**SOLICITATION
AMENDMENT**

Title – Sujet Postes de travail informatiques		Date 4 novembre 2019
Solicitation No. – N° de l'invitation 202000795/A		Amendment No. – N° de la modification 003
Client Reference No. - No. De Référence du Client 202000795		
Solicitation Closes – L'invitation prend fin		
At / à :	02 :00 PM	EST(Eastern Standard Time) HNE (heure normale de l'Est)
On / le :	13 novembre 2019	
F.O.B. – F.A.B See herein — Voir aux présentes	GST – TPS See herein — Voir aux présentes	Duty – Droits See herein — Voir aux présentes
Destination of Goods and Services – Destinations des biens et services See herein — Voir aux présentes		
Instructions See herein — Voir aux présentes		
Address Inquiries to – Adresser toute demande de renseignements à Krista Meloche - krista.meloche@rcmp-grc.gc.ca		
Telephone No. – No. de téléphone 613-843-3804		Facsimile No. – No. de télécopieur 613-825-0082

La présente modification vise à :

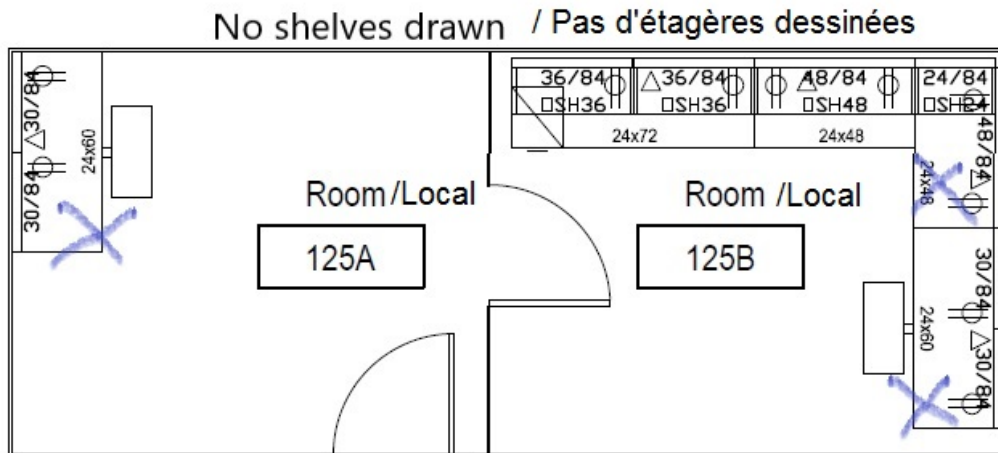
Question 3: Notre équipe de conception a remarqué ce qui suit : Si vous vous reportez à l'annexe A pour les postes de travail de type B, trois postes de travail n'indiquent pas d'étagères supérieures, est-ce exact? Voir l'image ci-jointe, un X indique les endroits.

Réponse 3: Oui, c'est exact, aucune étagère n'est requise à ces endroits.
